YLIVIESKAN KIRKON JA SEN YMPÄRISTÖN  
ARKKITEHTUURIKILPAILU  
ARVOSTELUPÖYTÄKIRJA

82 Trinitas

## 90 Emilia

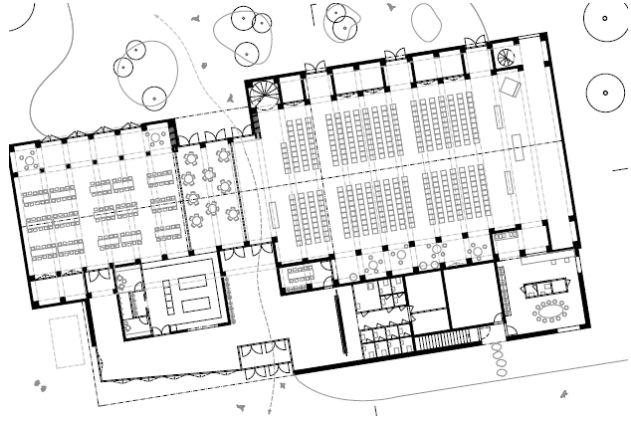
Ehdotetun kirkkorakennuksen ulkoasu on perinteinen. Tumma, jyrkkä ja metalliverhottu katto sekä tummat puuverhotut julkisivut synnyttävät kohtalaisen umpinaisen ja hieman mykän vaikutelman, mikä toisaalta synnyttää rakennukselle omaperäistä, nykyaikaista luonnetta. Konstailemattomasti toteutettu matalampi siipiosa on tässä ehdotuksessa hahmoon sopiva. Raunioita ja sitä ympäröivää kirkkomaata ja jokimaisemaa on ehdotuksessa tutkittu, mutta rauniot jäävät hieman irralleen uuden kirkon toiminnallisesta ja kaupunkitilallisesta painopisteestä, joka on muodostettu rakennuksen eteläpuolelle.

Toimintojen sijoittelun perusratkaisu on selkeä: kirkko- ja seurakuntasali muodostavat oman korkeamman osansa ja aputilat sijoittuvat matalampana osana näiden sivulle.

Pohjapiirros on suunniteltu kohtalaisen toimivaksi, kirkkointeriööri on erityisen kaunis näkyviin jätettyine, puisine kattorakenteineen. Keittiön huolto ei ole ehdotuksessa esitetyllä keittiön sijoituksella toimiva. Huomattavan laaja urkuparvi ei ole esteetön ja sen sijoitus on muutenkin ongelmallinen. Parvi erottaa kirkkosalin ja seurakuntasalin toisistaan, mikä tekee suurten tilaisuuksien järjestämisestä toiminnallisesti ja akustisesti haastavan. Sivualttaria ei suunnitelmassa ole esitetty. Kellari ei ole alueella teknisesti hyvä ja kestävä ratkaisu. Tapuli on taitavasti sovitettu rakennuksen hahmoon ja myös toiminnallisesti aktivoitu. Ehdotuksen toiminnalliset ongelmat syntyvät kapeasta pohjaratkaisusta, joka toki on tuottanut kauniin ja ryhdikkään ulkoisen hahmon.

## 96 Trias

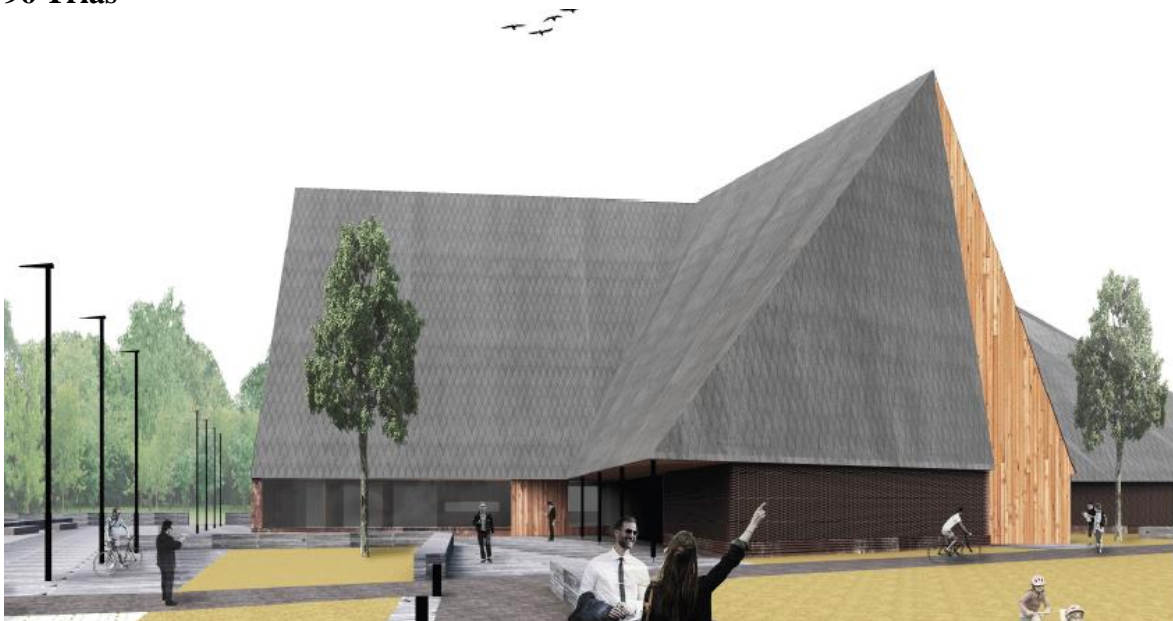
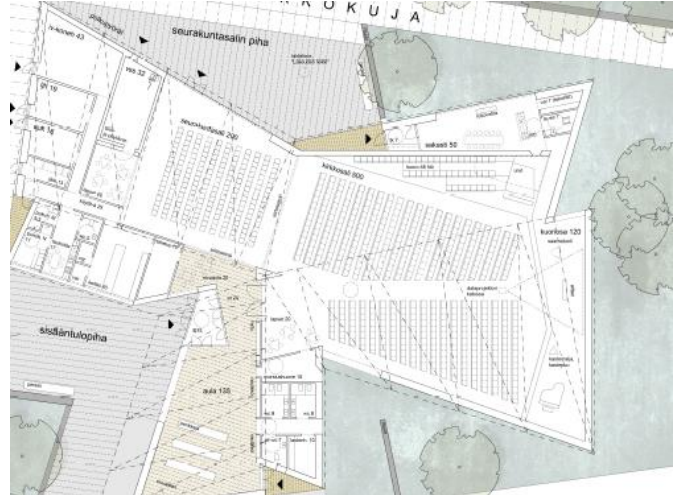
Ehdotus perustuu onnistuneesti ristikirkosta jalostettuun kolmihaaraiseen tulkintaan. Rakennuksen sakaroiden ja päätyjen suuntaus kiinnittää rakennuksen onnistuneesti paikkaansa. Sakaroiden kainaloihin muodostuu erilaisia, miellyttäviä pihatiloja. Huoltoyhteys sijoittuu turhan

keskeiselle paikalle sankarihautojen puolelle ja kirkkoa ja raunioita yhdistävän aukiotilan keskelle. Palaneen kirkon rauniot on esitetty peitettäväksi telttarakenteella, mikä muuttaa raunioiden luonnetta.

Rakennuksen massoittelu syntyy ulkoista hahmoa hallitsevista metalliverhotuista, tummista satulakatoista ja julkisivumateriaaleiltaan kahtia jaetuista päädyistä, jotka toisaalta tuovat eloa rakennukseen, mutta hahmottuvat virheellisesti sisäänkäynneiksi. Julkisivumateriaaleina on käytetty kierrätettyjä kattotiiliä ja puuta ja ne ovat kauniisti sommiteltuja, mutta varsin umpinaisen oloisia.

Pohjapiirros on salien osalta erinomaisen toimiva ja mahdollistaa monet erikokoiset tilaisuudet. Tilojen keskinäinen hierarkia on osin sekava ja salitilojen muoto osin rikkonainen. Sisäänkäynnin paikka ja sijoitus tekee sinällään tilavasta aulasta ahtaan ja käytännössä toimimattoman. Salin interiörissä esiintyvä viuhkamainen aihe tuntuu tarpeettomalta. Sivualttari on suunnitelmassa esitetty aulan yhteyteen. Kauppakadun päätteeksi sijoitetun tapulin paikka ei ole loppuun asti harkittu.

## 109 Ristit

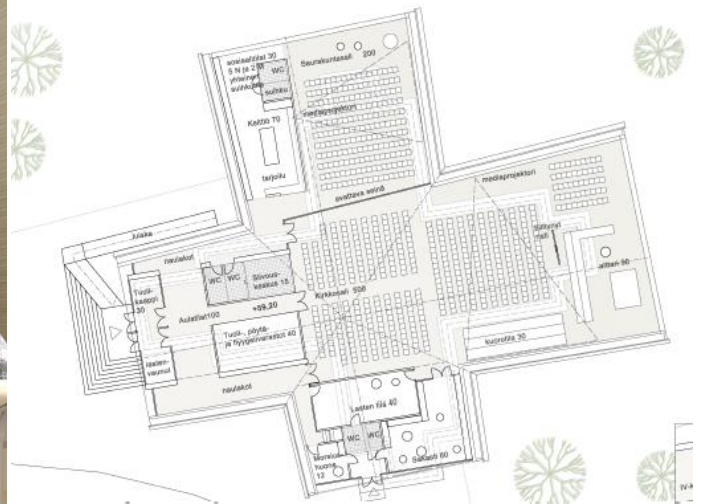
Ohjeellisen kilpailualueen ulkopuolelle sijoittuva korkeatasoinen ja komea ehdotus, jossa uusi ristikirkko on sovitettu huolellisesti vanhojen raunioiden ympärille. Sijoitus ja toteuttaminen olisivat kuitenkin ongelmallisia käytössä olevan hautausmaan ja raunioiden vieressä olevien hautojen takia. Siro teräsrakenteinen kellotapuli on sijoitettu kirkon eteläpuolelle Kirkkokujan varteen. Ratkaisu tuntuu kaupunkikuvallisesti erittäin toimivalta ja luontevalta ja säästää Kirkkopuiston rakentamiselta. Uudet pysäköintipaikat on sijoitettu Kirkkokadun varteen ja uusi huoltoreitti ja ajoneuvoliittymä Kauppakadun jatkeeksi.

Kirkon ristinmuotoinen massa perustuu yksinkertaisiin perusmuotoihin. Julkisivut muodostuvat lähes maahan asti ulottuvista sinkkipeltilevyillä päällystetyistä kattopinnoista ja ristivarsien päätyjen kolmionmuotoisista, jäsenellyistä suurista lasipinnoista. Runkorakenne on liimapuuta. Ristivarsien harjat viettävät länteen ja etelään tehden sisäänkäynnistä ja sakaristosta muita tiloja matalammat. Moneen suuntaan avautuva kirkkosali on verhottu puulla. Vanhan kirkon rauniot piirtyvät kirkkosalin puiseen lattian upotettujen lasisten levyjen läpi.

Vanhaa ristikirkkoa mukaileva muoto on kuitenkin aiheuttanut ongelmia pohjan toiminnallisuudelle. Raunioiden päälle suunniteltu rakentaminen on johtanut pääsisäänkäynnin massiiviseen portaikkoon ja pitkään sisäänkäyntiluiskaan. Keittiön huoltoa ei ole esitetty ja seurakuntasalin kaikista paikoista ei ole näköyhteyttä alttarille. Urut ja kuoro on sijoitettu toisista erilleen, mikä ei ole toimiva ratkaisu. Päätyjen suuret lasipinnat ovat ongelmalliset sekä alttarilla että erityisesti etelään aukeavalla urkuparvella. Ulkonäkymäkuvat ovat taidokkaita.

## 122 Minä olen tie

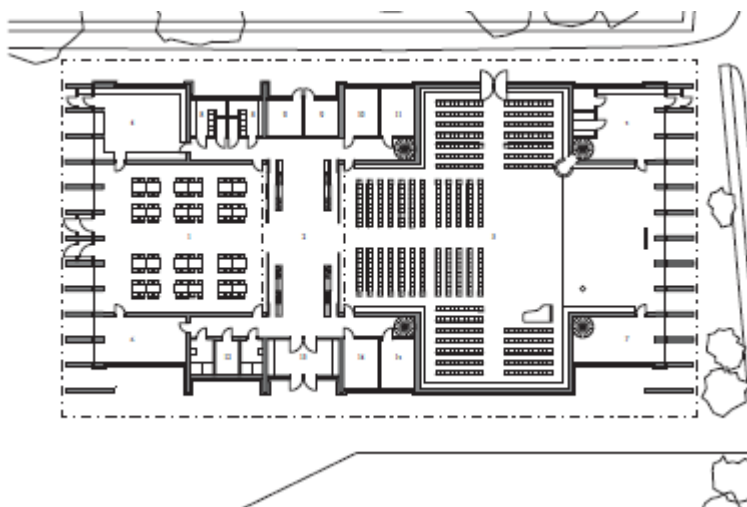
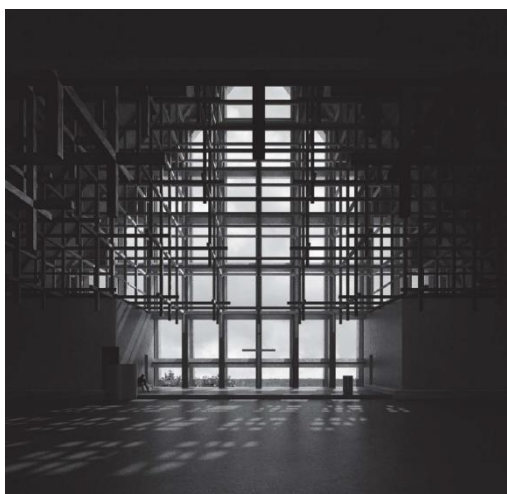
Tunnelmaltaan erittäin vahva ehdotus, jonka kaupunkikuvallinen rooli on harkittu. Yksinkertainen, paanupintainen satulakatto tukevine räystääineen on epämuodikkoudessaan kiinnostava arkkitehtoninen aihe. Kokonaisuutena rakennuksen ulkoinen hahmo ei heti yhdisty kilpailuohjelmassa toivottuun kristilliseen kirkkorakennusperinteeseen. Arkkitehtuuri kuitenkin vakuuttaa ajattomuudellaan ja voimakkuudellaan.

Rakennuksen julkisivut avautuvat voimakkaasti rakennuksen päätyjen suuntaan, mistä seuraa myös ongelmia. Näkymä kirkkosalista kohti Valtakatua ja keskustaa on sinällään vaikuttavassa sisänäkymässä ilmeisen harkitusti jätetty esittämättä. Kuoriosaan syntyy esitetyn ratkaisun puitteissa myös voimakas taustavalo, minkä haitat voisivat kookkaiden rakenteiden ja ehdotettujen taidelasipintojen käsittelyn myötä olla ratkaistavissa.

Toimivaksi suunniteltu ehdotuksen pohjaratkaisu perustuu kiinnostavaan pitkäkirkon ja ristikirkon yhdistelmään. Toiminnalliseksi haasteeksi muodostuu aulan sijoittuminen kirkkosalin ja seurakuntasalin väliin. Tekijä on esittänyt suuren tapahtuman ratkaisun, joka vaatisi aulan ja pääsisäänkäynnin siirtoa tilapäisesti rakennuksen päätyyn. Keittiön huoltoyhteys sijoittuu hankalasti raunioiden puolelle.

## 168 Silta

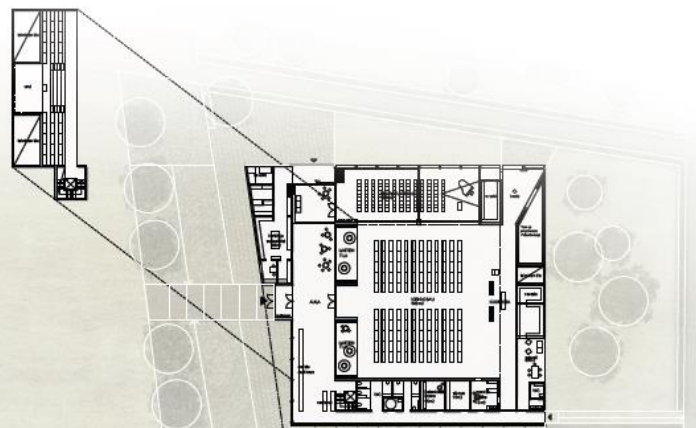
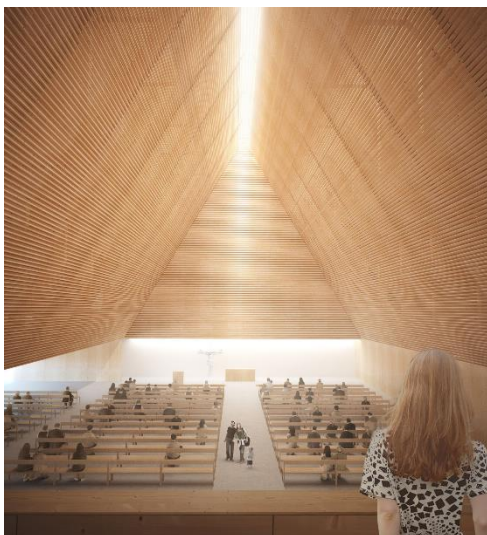
Poikkeuksellinen ja rohkea ehdotus, jossa kirkkorakennus on sijoitettu kilpailualueen ulkopuolelle, sillaksi Kalajoen yli. Rakennus toteuttaisi myös kaavaillun kevyen liikenteen yhteyden joen yli ja saisi huomattavan näkyvän ja omaperäisen kaupunkikuvallisen roolin jokimaisemassa. Vanhan kirkon raunioille syntyy uusi lähestymissuunta ja Kirkkopuisto säästyy rakentamiselta. Sillan paikka ei ole kuitenkaan loppuun asti harkittu. Olemassa oleva asemakaava, taloudelliset ja tekniset seikat tekevät toteutettavuudesta hyvin vaikean.

Pohjapiirros ja puisen, kiilamaisen rakennuksen muotoilu on toteutettu hienosti valittua lähtökohtaa noudattaen. Käytännössä kirkko jää kuitenkin toiminnallisesti keskustarakenteesta liian erilliseksi, mitä tekijä on yrittänyt paikata sijoittamalla myös pysäköinnin joen pohjoispuolelle. Tällöin puolestaan yhteys pysäköintialueelta pääsisäänkäyntiin edellyttää sillan ylittämistä, mikä sinällään toimisi rituaalimaisena saapumisena rakennukseen. Liikuntaesteisten

saattoliikenne ja sisäänkäynti toimisi luontevimmin puolestaan seurakuntasalin päädystä, mikä jakaa ja eriarvoistaa käyttäjiä.

Kirkkosali avautuu vaikuttavasti joen ylle. Näkymiltään maisema olisi tosin rauhallisempi, mikäli alttari voisi suuntautua länteen. Tekijä on tiedostanut alttarin voimakkaan takavalon ongelmallisuuden ja ehdottaa sen suodattamista akustisin verhoihin.
